標準応答スペクトルの規制への取り入れに伴う基準地震動の変更の 要否に係る審議結果（中国電力島根原子力発電所 2 号炉）

令和 3 年 12 月 8 日
原子力規制庁

地盤増幅特性を考慮した標準応答スペクトルと基準地震動 Ss-D との比較

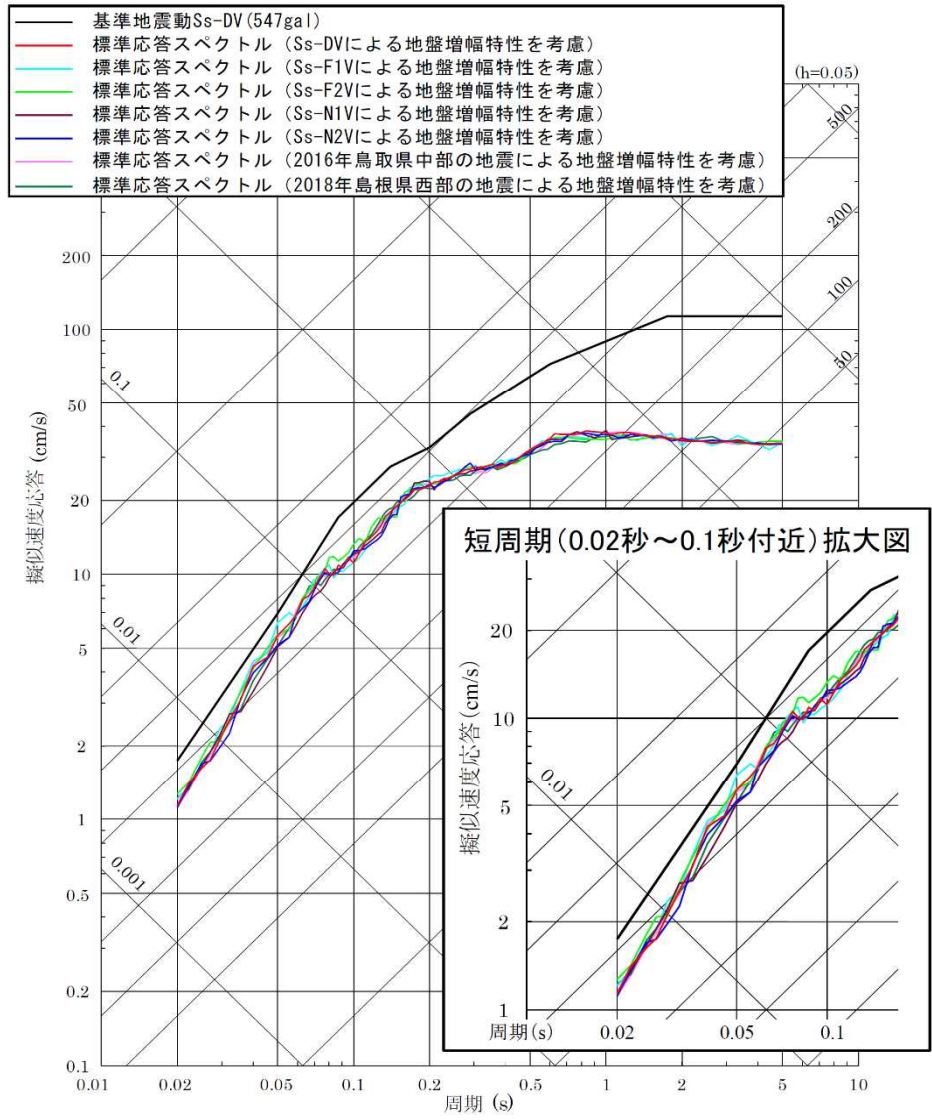
準地震動 S_s-D と地下構造モデルを用いて評価した基準地震動 S_s-D の地震基盤相当面 (V_s=2730m/s 層上面) での引戻し波との応答スペクトル比⁵を標準応答スペクトルに乗ずることで、地盤増幅特性を考慮した標準応答スペクトルと基準地震動 S_s-D とを比較した。

- ・また、S_s-D 以外の基準地震動及び観測記録を用いた場合の応答スペクトル比⁵を算出し、標準応答スペクトルに乗ずることで、地盤増幅特性を考慮した標準応答スペクトルと基準地震動 S_s-D とを比較した。
- ・この結果、島根原子力発電所 2 号炉において、地盤増幅特性を考慮した標準応答スペクトルは、全ての周期帯で基準地震動 S_s-D の応答スペクトルに包絡されたことから (参考 2 参照)、基準地震動の変更は不要と判断した。

原子力規制庁は、公開の会合における審議の結果、地震基盤相当面から解放基盤表面までの地盤増幅特性を考慮した標準応答スペクトルは、応答スペクトルに基づく手法による基準地震動 S_s-D の応答スペクトルに全ての周期帯で包絡されていることから、島根原子力発電所 2 号炉の基準地震動の変更が不要であることを確認した⁶。
